Nota Técnica nº. 117/2011-SGH/ANEEL

Em 8 de abril de 2011.

Assunto: Análise do Projeto Básico de Ampliação da UHE Jirau para 50 unidades geradoras.

Figura 1 – Nova regra operativa proposta para o reservatório da UHE Jirau

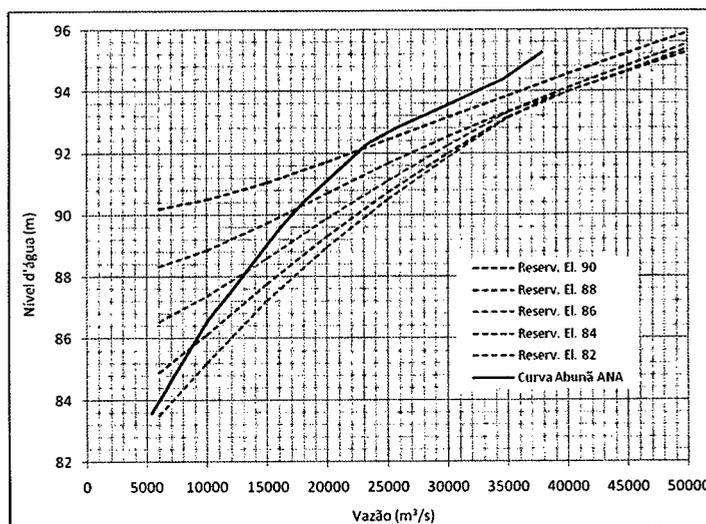
43. Com efeito, o primeiro aspecto importante refere-se à nova curva-guia associada à operação do reservatório da UHE Jirau, cuja homologação é de competência da ANA, e que é produto das novas condições de escoamento atestadas no rio Madeira. Nesta NT, serão avaliados, no item que versa sobre estudos energéticos, os benefícios operativos associados à inclusão desse novo parâmetro.

44. Registre-se, ademais, que conforme relato feito no histórico, foi requerida à ANA a validação dessa curva, a qual, se homologada por aquela Agência, deverá ser automaticamente incorporada ao projeto básico em questão. Dos gráficos dispostos na Figura 1, note-se que a nova curva-guia proposta para o reservatório da UHE Jirau é, em realidade, uma família de curvas que, a partir de um cenário de afluência qualquer, podem ser extraídas informações relativas ao nível correspondente observado no reservatório da usina, tendo em vista a restrição existente em Abunã atrelada à garantia de não-interferência sobre o território boliviano.

Figura 2 – Curva-chave de jusante da UHE Jirau

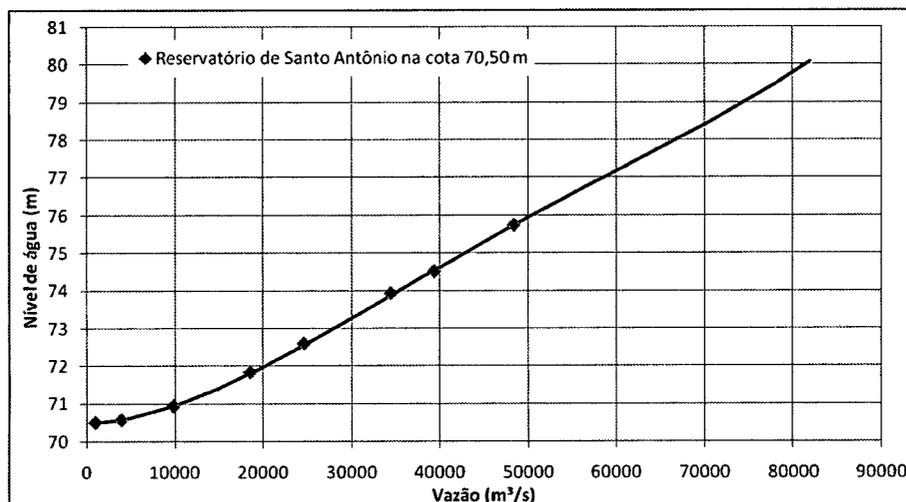
45. Outro item que merece atenção em relação a essa temática refere-se à curva-chave do canal de fuga da usina de Jirau. Esse parâmetro, com o advento da decisão contida na Nota Técnica nº. 286/2010 e posterior homologação dessa decisão pela Diretoria da ANEEL, mediante o Despacho nº. 955/2011, sofre sensível modificação em relação ao preliminarmente considerado na versão original do projeto básico em tela. Assim, um dos itens para os quais foi exigida a devida adequação desse projeto à Concessionária foi a incorporação desse novo parâmetro no relatório que o constitui, bem como os rebatimentos desta inclusão nas análises energéticas da usina.

46. Nesse contexto, essa solicitação foi atendida pela Concessionária, quando do protocolo da correspondência JL/EO 594/2011, na qual esta faz a correta referência da nova condição de contorno de jusante da usina e apresenta resultado das simulações energéticas considerando esse novo dado de entrada. Na Figura 2, mostra-se o formato dessa nova curva, considerando a influência do reservatório da usina de jusante, a UHE Santo Antônio, em sua nova referência.

Figura 3 – Permanências do parâmetro queda líquida em Jirau

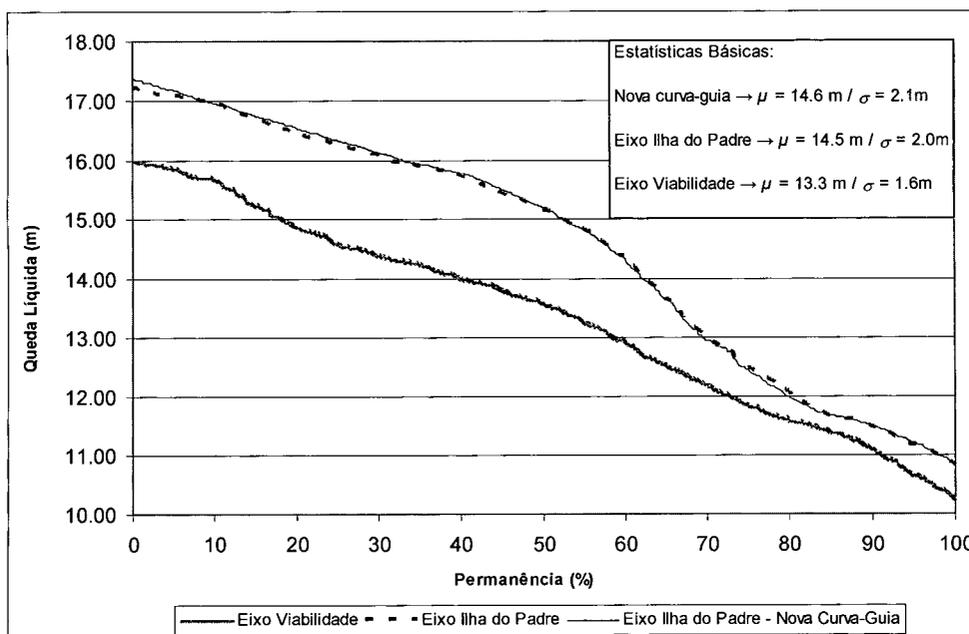
47. Com vistas a ilustrar os benefícios operativos advindos da mudança de eixo do barramento para a Ilha do Padre, bem como do refinamento do estudo de remanso para o rio Madeira, mostra-se, na Figura 3, a permanência da queda líquida contabilizada para usina de Jirau em três cenários distintos: (i) Eixo antigo da viabilidade; (ii) Novo Eixo da Ilha do Padre e (iii) Novo eixo da Ilha do Padre, com a nova Curva-Guia operativa do reservatório. Nessa figura, o símbolo μ representa o valor médio do parâmetro queda e σ o desvio-padrão desse índice.

a partir dos resultados dispostos na Figura 3, que a mudança de eixo da usina foi responsável por um ganho médio de queda disponível em torno de 1,2 metro. Em termos energéticos, análise de sensibilidade feita no âmbito da SGH indica que esse ganho representa, aproximadamente, um incremento de **124 MW médios**, em termos de energia firme, oriundos, portanto, dessa decisão. Não obstante, note-se que a nova regra operativa proposta para a usina de Jirau (Figura 1) – regra essa também advinda do melhor conhecimento sobre o comportamento hidráulico do seu reservatório – em termos de queda disponível para a geração de energia, não implicou em mudanças substanciais nas condições operativas da usina.

Figura 4 – Análise Comparativa relativa ao refinamento do estudo de remanso na UHE Jirau

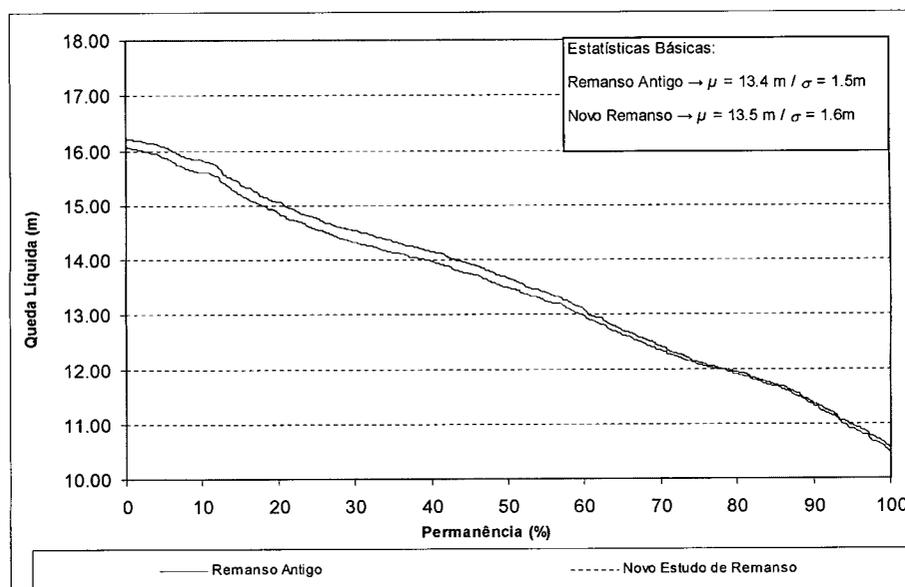
50. Feitas essas considerações, mostra-se na Figura 4 as permanências de queda na UHE Jirau antes e após a conclusão do novo estudo de remanso. Registre-se que essa seção e a condição do reservatório de Santo Antônio foram escolhidas da forma como exposto no parágrafo anterior porque se acredita que estas apresentam a melhor base de comparação entre o nível de informações de que se dispunha à época da viabilidade e o que foi produzido com o advento do novo estudo de remanso.

51. Com efeito, em termos de queda, o ganho proporcionado pela melhor acurácia do estudo de remanso foi, em média, de 0,1 metro. Esse montante, convertido em termos de energia firme (energia medida apenas no período crítico do SIN), equivale a um incremento de aproximadamente **23 MW médios**. Abaixo, na

Figura 5 – Potência x Energia Firme

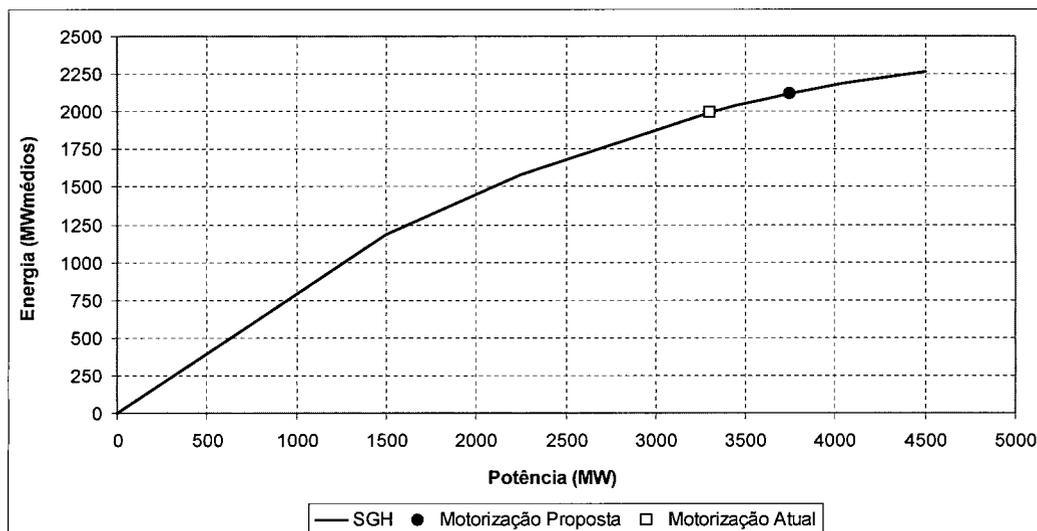
68. Análise de sensibilidade sobre o incremento de potência proposto pode ser melhor avaliada pelos gráficos das Figuras 5 e 6, nos quais dispõem-se o nível de motorização atual da usina de Jirau – com 44 máquinas – e o nível proposto pela Concessionária – 50 máquinas.

69. Desses gráficos, infere-se do fator de capacidade incremental proposto, de 0,27, comparado ao índice atual, de 0,39, que o nível de motorização atingido é elevado. Nesse cenário, um incremento de potência unitário – o qual está diretamente atrelado a um investimento adicional por parte da Concessionária – proporciona um benefício, em termos energéticos, de 0,27 MW médios, ou seja, mostra que a Concessionária dispõe de um custo unitário reduzido para a implantação dessas unidades geradoras adicionais.
